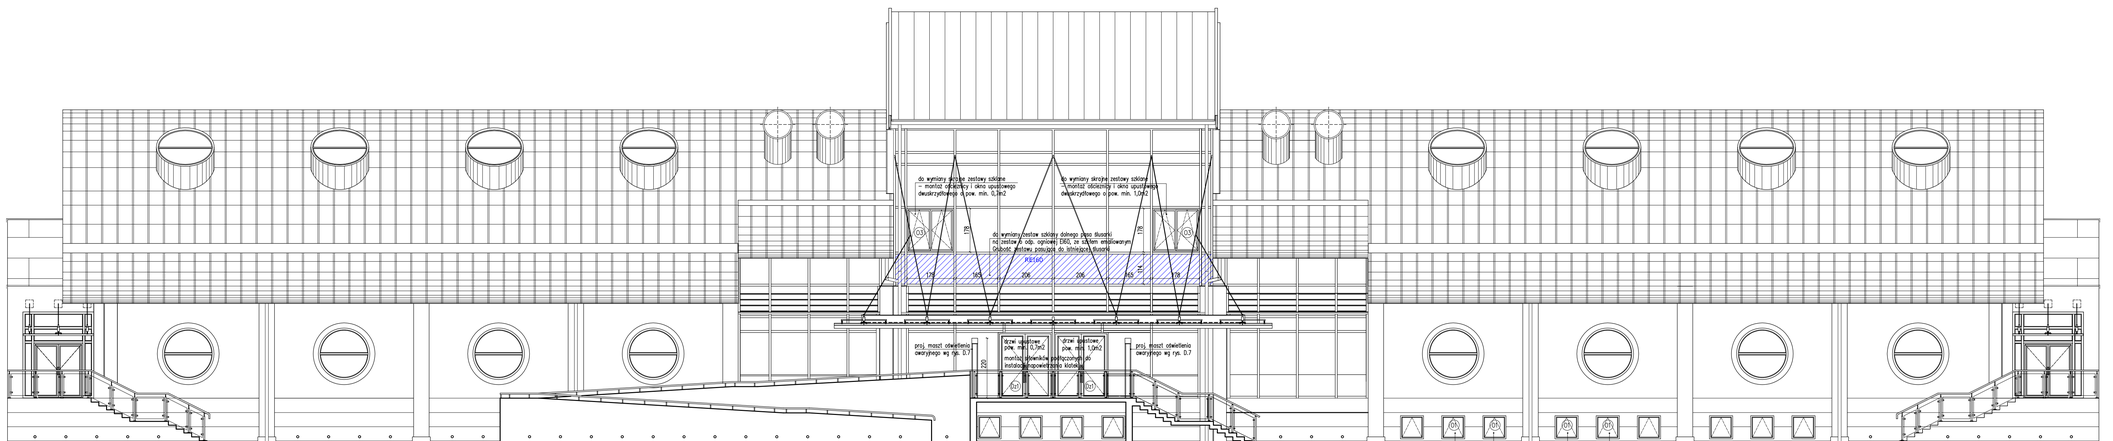
do wymiany skrajne zestawy szklane
– montaż oddzielny i okno upustowego
dwukrzydłowego o pow. min. 0,3m2
do wymiany skrajne zestawy szklane
– montaż oddzielny i okno upustowego
dwukrzydłowego o pow. min. 1,0m2
do wymiany zestaw szklany dolnego pasa tłustaki
na zestaw ze szkłem zespolonym EI60, ze szkłem emaliowanym
Dolność zestawu zamykana do antresoli tłustaki
PS1545
175
160
206
206
160
175
prosz. mocsz oświetlenia
awaryjnego wg rys. D.7
okno upustowe
pow. min 0,3m2
okno upustowe
pow. min 1,0m2
montaż oświetlenia podłączonych do
instalacji bezpieczeństwa klatek
prosz. mocsz oświetlenia
awaryjnego wg rys. D.7
220
D.1
D.1
D.1
